改善箇所説明図

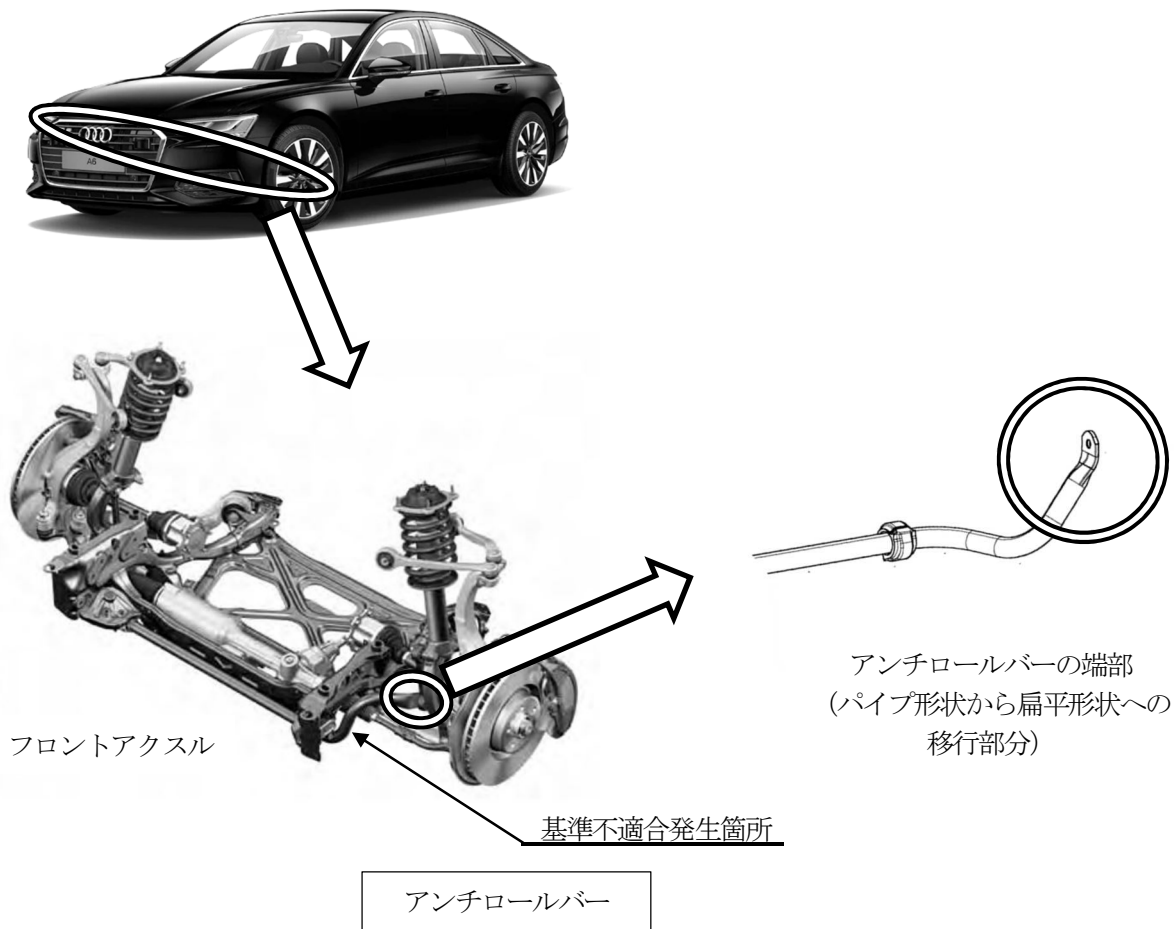
アンチロールバーにおいて、端部の加工工程が不適切だったため、端部に微小なひび割れが発生し、素材が損耗するものがある。車両の使用により損耗が増加し、アンチロールバーがパイプ形状から扁平形状へ移行する端部部分で破断し、異音が発生するおそれがある。

全車両、当該アンチロールバーを対策品と交換する。

識別：「40R6」と記入したキャンペーンステッカーを車両に貼付する。
